Bebauungsplanaufstellungsverfahren Amberg 143 „Am Südhang Hausnummern 6, 8, 10“	Vorlage 005/0260/2019 Anlage 4, Seite 1 
Anregungen im Rahmen der frühzeitigen Beteiligung der Öffentlichkeit	Abwägungsvorschläge der Stadtverwaltung
Stellungnahme der Bewohnerin Am Südhang 31 vom 06.07.2018 Das Grundstück liegt auf der gegenüberliegenden Straßenseite und grenzt am Geltungsbereich des Bebauungsplanentwurfes an. Die Bewohnerin wird anwaltlich vertreten durch Dr. Waldmann Kohler & Kollegen. Die Aufstellung des Bebauungsplanes Amberg 143 „Am Südhang Hausnummern 6, 8 und 10“ ist zu begrüßen. Durch den Bebauungsplan soll insbesondere die Sicht vom nördlich des Grundstücks Anwesen Am Südhang 10 befindlichen Aussichtspunkt den Rundblick von der Altstadt bis zum Arber im Osten gesichert werden. Zu den beabsichtigten Festsetzungen des Bebauungsplanentwurfs dürfen wir jedoch noch im Einzelnen Folgendes ausführen: 1. Geplante Höhenkoten Die Aussicht vom Aussichtspunkt nördlich des geplanten Geltungsbereichs des Bebauungsplans wurde bereits im derzeit rechtswirksamen Bebauungsplan, im Flächennutzungsplan sowie im ehemaligen Baulinienplan von 1926 geschützt. Hierbei sind jedenfalls in Bezug auf den

Anlage 1

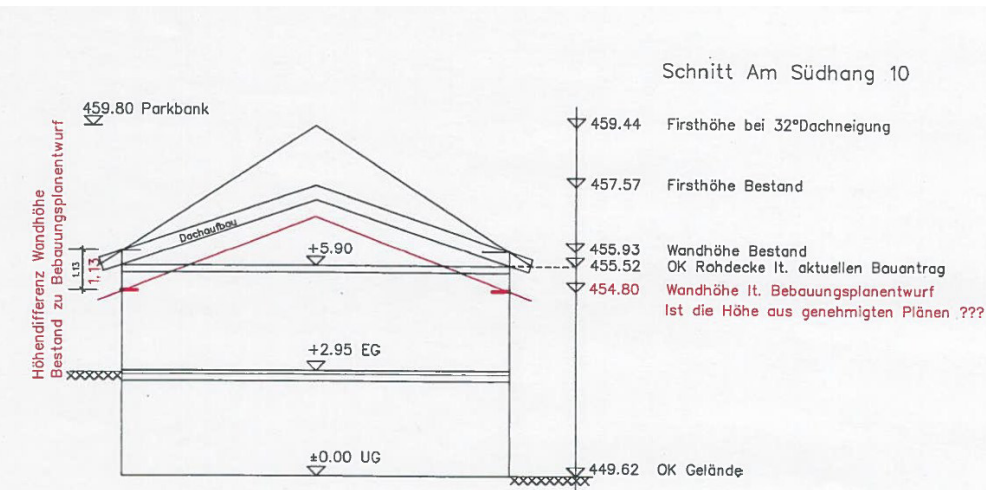
Haus Nr.	Kanaldeckel Schachtnr.	müNN	Höhen Differenz Straße zum UG	Niveau UG	Firsthöhe Bestand	Wandhöhe lt. Bebauungsplanentwurf zum Bestand	
6	D003	445.92	+2.38	448.30	454.37	454.50	passt
8	D002	446.44	+2.19	448.63	456.66	455.30	-0.76
10	D003	446.17	+3.45	449.62	457.57	454.80	+1.13

Wenn HausNr. 10 die Höhenlage nach Bebauungsplanentwurf einhalten würde, wäre die Höhen Differenz zwischen der Straße zum UG ±0.00 nur 2.32 m, ähnlich wie bei HausNr. 8 und 6,

Beteiligung Nr. 5

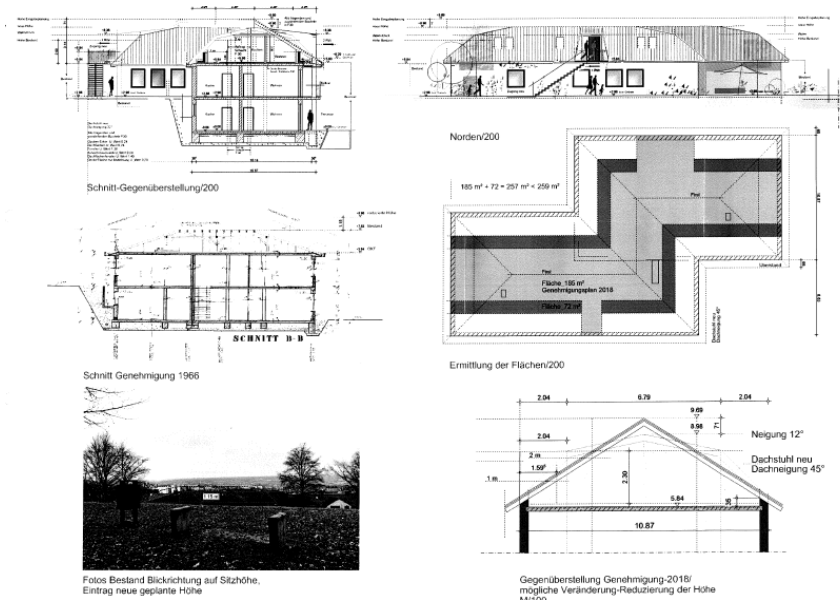
Wir möchten Ihnen aber einen unserer Meinung nach guten Kompromiss vorschlagen,
den wir Ihnen skizziert und an dieses Schreiben angehängt haben:

1. Bei dieser Art des Dachausbaues wird die Höhe um maximal 1,15 m erhöht, was die Sicht
über das Haus kaum einschränken würde.
2. Eine Walmdachlösung (s. Skizze) könnten wir uns ebenso vorstellen, was auch in der
Länge keine Einschränkung der Sicht bedeuten würde.
3. Auf unserem Grund befinden sich drei Buchen, die die Sicht in das Dreifaltigkeitsviertel am
stärksten beeinflussen, diese würden wir (natürlich nur nach Genehmigung durch die Stadt)
durch kleinere Bäume ersetzen.

Nach dem Gebot des geringstmöglichen Eingriffs stellt bei Abwägung des oben genannten
Belangs mit den privatrechtlichen Belang des Eigentums die Planungsalternative Mansard-
walmdach mit geringer Erhöhung des Firstpunktes eine Lösung dar, welche beiden Belangen
gerecht wird.

Daher wird die Planungsalternative in die Bauleitplanung aufgenommen und als solcher wei-
terverfolgt. Sie stellt das geringere Mittel, zur Zweckerreichung dar und belastet den Eigentü-
mer wesentlich weniger.

Daher wird neben einem winkelgleichen Walmdach mit 19 ° auch ein Mansardwalmdach mit
einer Dachneigung von 12-45° zugelassen. Sonstige Walmdachformen sind ausgeschlossen.

Die Firsthöhenpunkte werden dem angepasst und werden um 1,15m angehoben, somit ist
eine adäquate und der Wohnlage und dem Bodenrichtwert angemessene Bebauung ermög-
licht.
